**Forum mondial de l'harmonisation
des Règlements concernant les véhicules****194^e session**

Accord de 1958 :**Examen de projets d'amendements à
des Règlements ONU existants soumis par le GRSP****Proposition de complément 3 à la série 03 d'amendements
au Règlement ONU n° 127 (Sécurité des piétons)****Communication du Groupe de travail de la sécurité passive***

« Figure 13

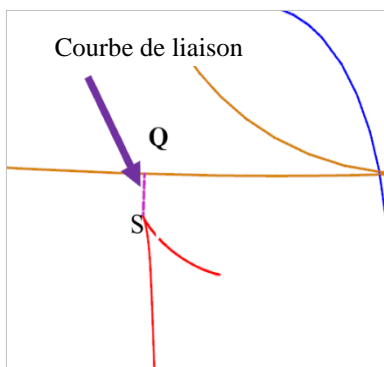
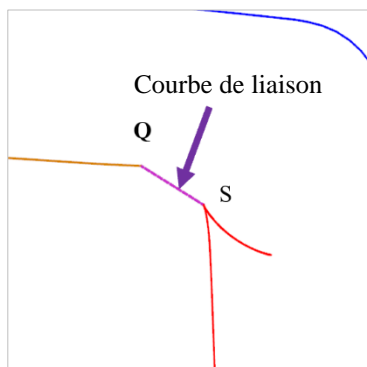
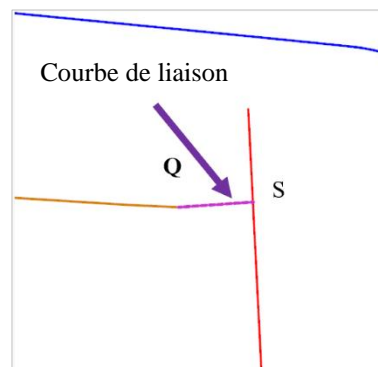
Paragraphe 2.44, figure 13, lire :

Définition du coin supérieur en utilisant la distance la plus courte

Le décalage latéral est à l'avant du décalage arrière

Le décalage latéral et le décalage arrière ne correspondent pas à l'intersection

Le décalage arrière est à l'intérieur du décalage latéral
